3.2.2 南田辺・鶴ヶ丘地域

南田辺・鶴ヶ丘地域の整備イメージ

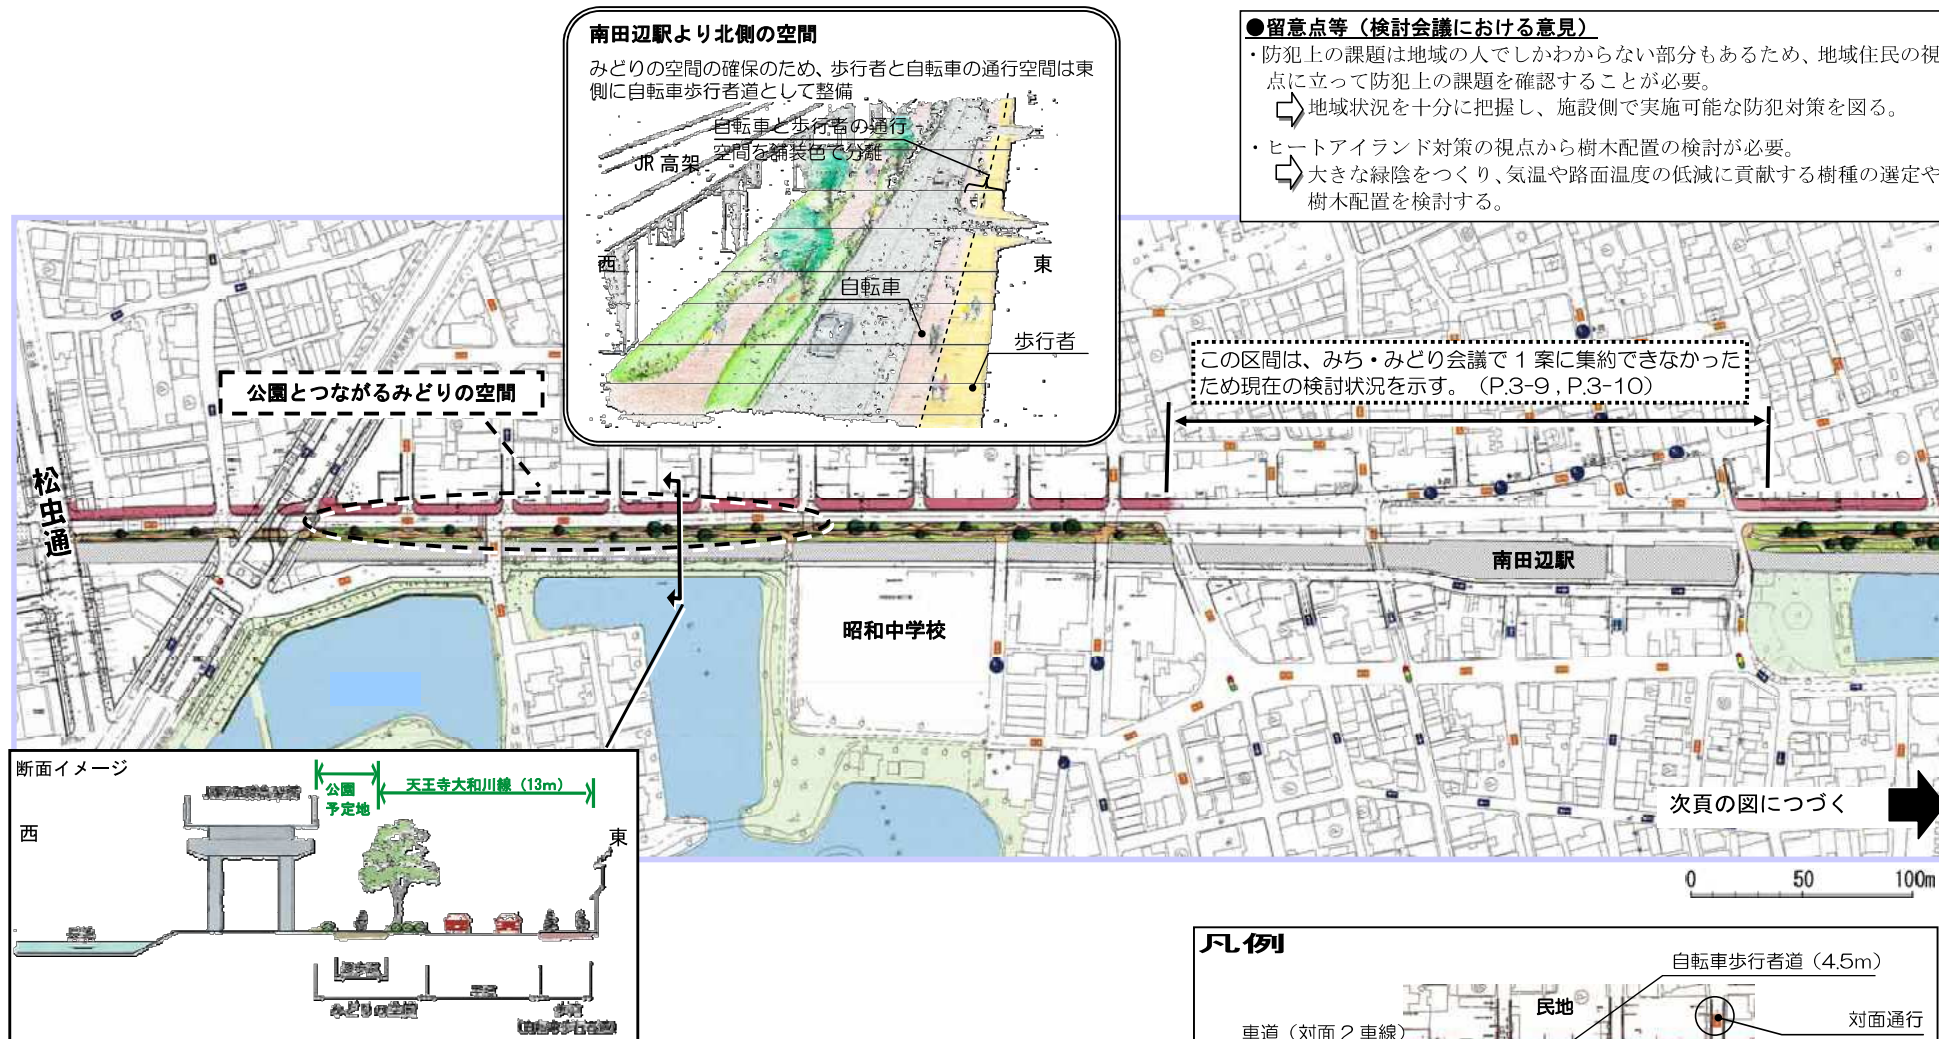
- ・緑道を横切る東西道路における歩行者の横断について、安全性などどのように考えていくのか検討が必要。

- ・駅周辺の空間では、歩行者と自転車の通行が入り交じることがないように、配慮が必要。

⇒ 今後、緑道の連続性や歩行者の安全性確保の視点で詳細を検討する。

⇒ 駐輪場へアプローチするための通路の確保を検討する。
